Gesellschaft Historisches Berlin e. V.

**Bericht und Dokumentation
über festgestellte und drohende Gefahren
für die Welterbestätte Nr. 896 (Museumsinsel Berlin)**

Die Entwürfe von Ludwig Hoffmann (Abb. 3, oben) und Oswald M. Ungers (Abb. 4, unten) für den Abschluss des Pergamonmuseums

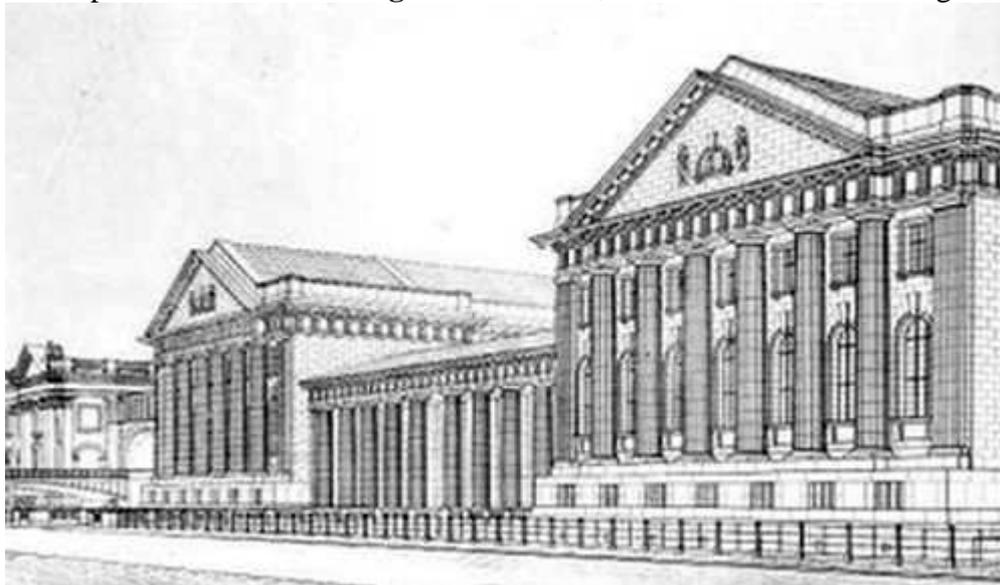
Im Pergamon-Museum sind umfangreiche moderne Hinzufügungen geplant: ein Gebäude-riegel auf der Kupfergrabenseite zwischen den beiden großen tempelartigen Giebeln sowie ein neues Eingangsgebäude im Hof des Pergamon-Museums. Auf eine Realisierung der Pläne von Alfred Messel, die im Original vorliegen, soll verzichtet werden. Dieses Vorhaben widerspricht ebenfalls der **Abgeschlossenheit**, wie sie im Welterbeantrag festgestellt wurde.

Die Neubauten werden das welterbegeschützte Gebäude massiv entstellen. Anstelle einer offenen Kolonnade, wie von Messel geplant, soll ein gläserner, auf einer Pfeilerhalle ruhender Verbindungsbau zwischen den Tempelgiebeln errichtet werden, in dessen Mitte nicht (wie bei Messel) eine Pforte, sondern ein Pfeiler stehen wird. Statt des von Messel geplanten Säulenportals vor dem Eingang plant Ungers ein weit in den Hof hineinreichendes kubisches Gebäude.

Abb. 5 a und b: Die Planungen für den Innenhof des Pergamonmuseums von Alfred Messel (links) und Oswald M. Ungers (rechts)

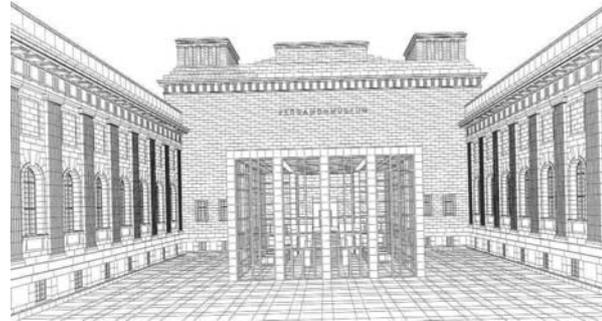
Die geplanten modernen Anbauten am Pergamon-Museum stellen die Gefahr einer schweren Beeinträchtigung der architektonischen und städtebaulichen Geschlossenheit der Welterbestätte „Berliner Museumsinsel“ dar.

Abb. 6

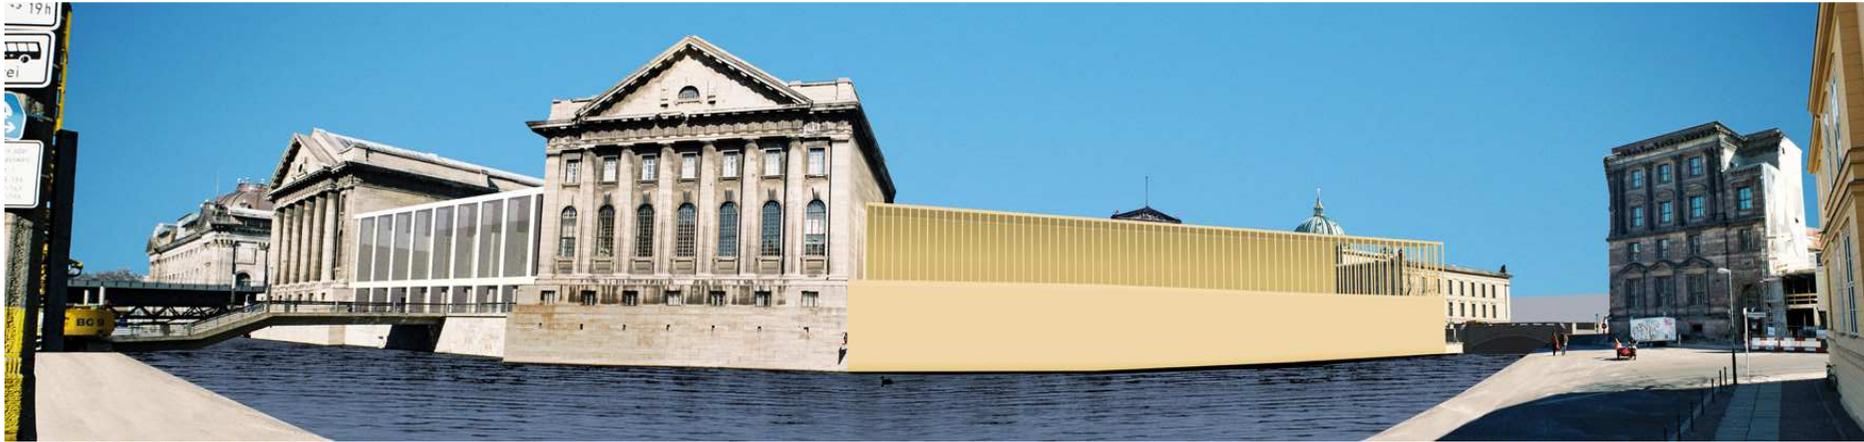
Geplant sind, in Reihen vom Spreeufer aus gestaffelt, ein langgestreckter, hoher Sockelbau mit untergeordneten Funktionen mit darüberliegender Pfeilerhalle, das Eingangs- und Besucherzentrum (sog. James-Simon-Galerie) und ein Kolonnadengang, der an die historisch rekonstruierten Kolonnaden vor dem Neuen Museum anschließt (s. Abb. 6).

Gemäß der Charta von Venedig (§ 13) können Hinzufügungen nur geduldet werden, soweit sie alle interessanten Teile des Denkmals, seinen überlieferten Rahmen, die Ausgewogenheit seiner Komposition und sein Verhältnis zur Umgebung respektieren. Dies kann für den vorliegenden Entwurf nicht behauptet werden, denn der am 27. Juni 2007 vorgelegte Entwurf von David Chipperfield mißachtet Stil, Material, Proportionen, ursprüngliche Pläne und die symmetrische Gestaltung aller vorgefundenen Gebäude auf der Insel. Sein massiver, 9 Meter hoher Sockel ist anders als der des benachbarten Pergamon-Museums ungegliedert. Die sehr schlanken, überhohen Pfeiler, ebenfalls 9m hoch, bilden keine ausgewogene Komposition mit dem Sockel und stehen in krassem Gegensatz zu den antikisierenden Säulen der anderen Gebäude. Sie betonen die Vertikale und werden das Neue Museum stark bis ganz verdecken.

Abb. 9:

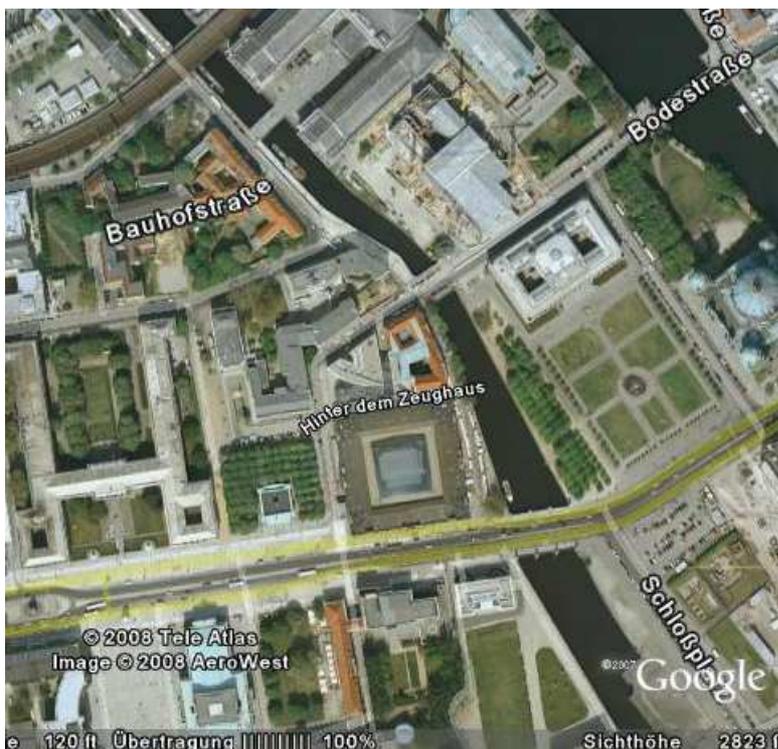
Die Lage des geplanten Eingangsbaus an einer äußerst verkehrungünstigen Stelle (auf der Baufläche nördlich der Bodestraße am Kupfergraben). Für den erwarteten Anstieg der Besucherzahlen, mit dem die Notwendigkeit des neuen Eingangsgebäudes begründet wird, gibt es nicht genügend Busstellplätze. Aufgrund eines Systems von Einbahnstraßen westlich des Kupfergrabens sind die An- und Abfahrtsmöglichkeiten stark eingeschränkt.

Eingangsgebäude für Massentouristen vorzusehen, wird zu erheblichen Verkehrsproblemen in Kern- und Pufferzone des Welterberegions führen und kommt einem Todesurteil für diesen städtischen Raum gleich.

*Abb. 15 a
und b:
Farbigen
Putzwänden
und
Gemälden
bei Stüler
stehen
Rohziegel-
mauerwerk
und
Sichtbeton
bei
Chipperfield
gegenüber.*

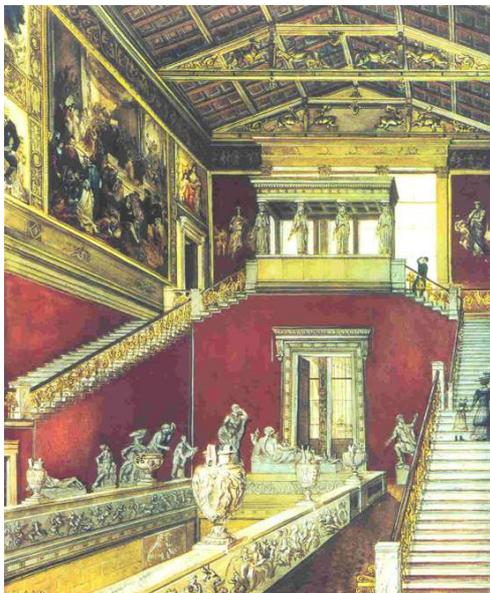
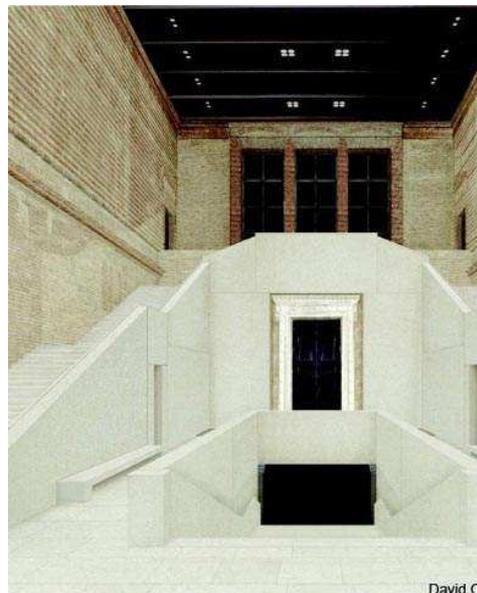
Die Rohziegelwände entsprechen in keiner Weise dem Konzept Stülers und sind auch aus bauphysikalischen Grundsätzen als der falsche Ansatz zu werten. Das Originalmauerwerk aus der Stüler-Zeit war nicht als Sichtmauerwerk gedacht, sondern lediglich als Untergrund für den Putz, der es überdeckte und schützte. Daher ist es nicht entsprechend sorgfältig gemauert und dementsprechend unregelmäßig und schadhafte, roh und rau.

Die eingebaute braune Flachdecke (s. Abb. 15b) ist ebenfalls eine neue Erfindung, angeblich „ravennatisch“. Aber mit Ravenna hatte das Original nichts zu tun. Stüler hatte einen offenen Dachstuhl mit vergoldeten Bogensehnenbindern gebaut. Die neue Decke stellt damit sowohl in ihrer Gestaltung als auch in ihrer Technik eine **Verfälschung des Originals** dar.

Abb. 18 a und b: Der „Ägyptische Saal“ im Originalzustand und seine Neugestaltung durch Chipperfield.

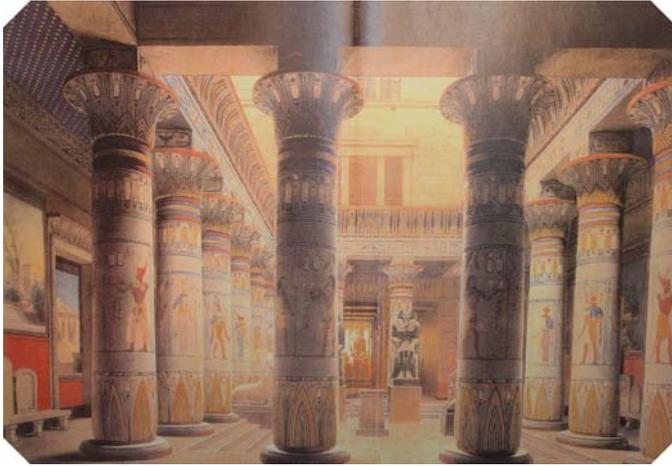
Der ägyptische Saal wird vollkommen verändert und keineswegs in enger Anlehnung an die Gestaltung von F. A. Stüler wiederhergestellt. Er war nach dem Krieg noch in größerem Umfang vorhanden. Von den ägyptisch dekorierten Säulen wurden die Putze abgenommen und gesichert. Die Säulen wurden vor ihrem notwendigen Abriss vermessen. Erhaltene Fotoaufnahmen des Saals und sämtlicher Wandgemälde dokumentieren den weitgehenden Erhaltungszustand der Nachkriegszeit.

Auch hier wird **das Original völlig ignoriert**: Statt seine Grundstruktur mit massigen Säulen, die ein umlaufendes balkonartiges Zwischensims trugen, wiederherzustellen, wird geradezu das Gegenteil geplant: Ein kaum gegliederter Raum mit dünnen, bis unter die Decke reichenden, viereckigen eingestellten Pfeilern.

Abb. 19 a und b: Der Griechische Saal im Originalzustand (links) und seine Neugestaltung durch Chipperfield (rechts).

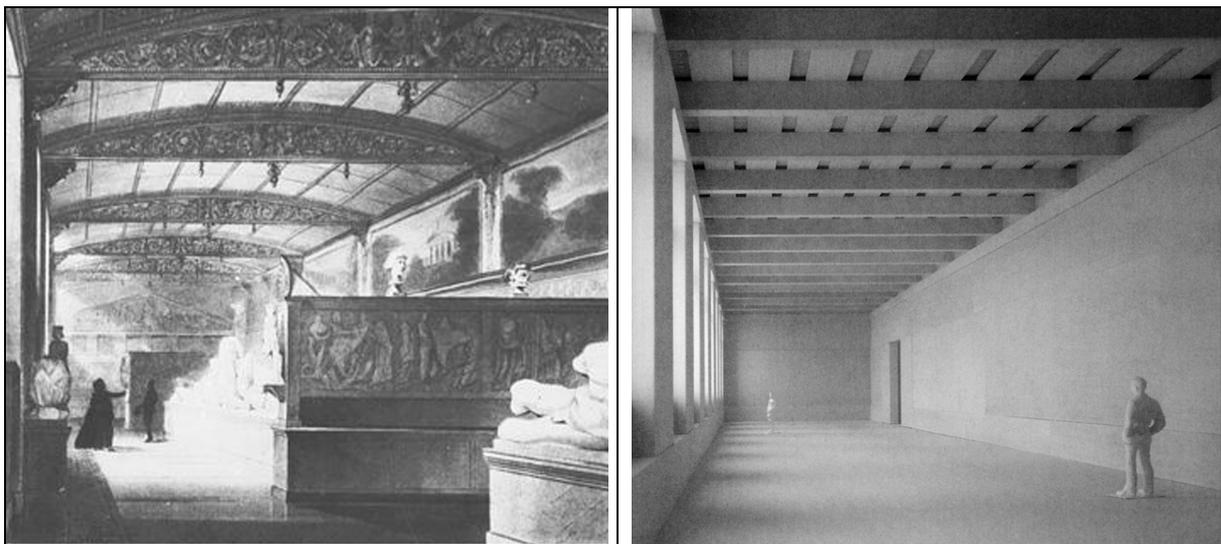
Der neue griechische Saal mit Umfassungswänden aus weißem sandgestrahltem Sichtbeton und einer Decke aus im Industriebau verwendeten Betondielen widerspricht diametral dem historischen Befund. Seine Ästhetik ist die einer Lagerhalle. Auch hier wird das Prinzip der Inversion realisiert, nicht der originalgetreuen Rekonstruktion: Es wird das Gegenteil dessen gebaut, was Stülers Pläne und Intentionen gewesen sind.

Durch den **verfehlten und verfälschenden Neuaufbau** (nicht Rekonstruktion) erleidet das Neue Museum einen bedeutenden Verlust seiner kulturellen Bedeutung. Das Neue Museum war ein einzigartiges Zeugnis des Museumsbaus des 19. Jahrhunderts und gilt als "Inkarnation des Deutschen Idealismus". Davon wird nach seiner Umdeutung zu einem Mahnmal des Bombenkriegs nichts mehr zu spüren und zu sehen sein. In der Liste des Welterbes vom Juli 2002 heißt es auf Seite 17 der englischen Fassung: "Jedes der Museen wurde derart gestaltet, daß es eine **organische Verwandtschaft mit denjenigen Kunstgegenständen** aufwies, die es beheimatete". Die geplante und z.Z. in der Durchführung befindliche architektonische Umdeutung wird aber keinerlei organische Verwandtschaft mit denjenigen Kunstobjekten aufweisen, für die das Museum vorgesehen ist. Am "Griechischen Saal" wird nichts dem Griechischen nachempfunden sein, am "Ägyptischen Saal" wird nichts dem Ägyptischen nachempfunden sein.

Abb. 24:

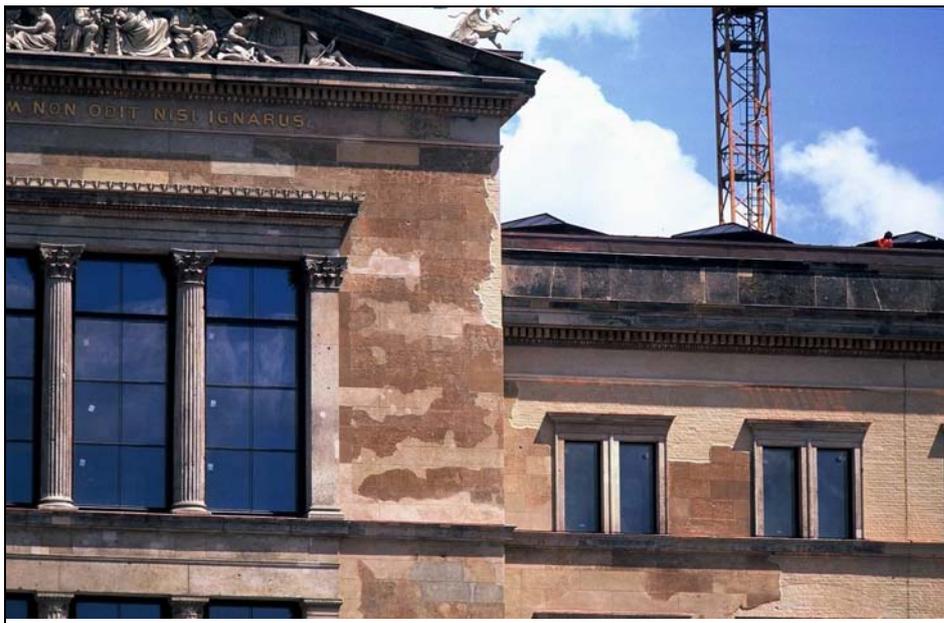
Ansicht der Westfront der Treppenhalle nach der „kritischen Rekonstruktion“. Ein durchgehendes Prinzip ist nicht erkennbar, das Ergebnis ist in hohem Maße entstellend.

Detail der Abbildung 24. Deutlich sichtbar sind vier verschiedene Erhaltungszustände: offenes putzloses, geschlammtes Mauerwerk, stark zerstörter Originalputz, DDR-Putz und neuerputzte Flächen. Einige Einschusslöcher wurden verfüllt, aber optisch herausgehoben, andere belassen.
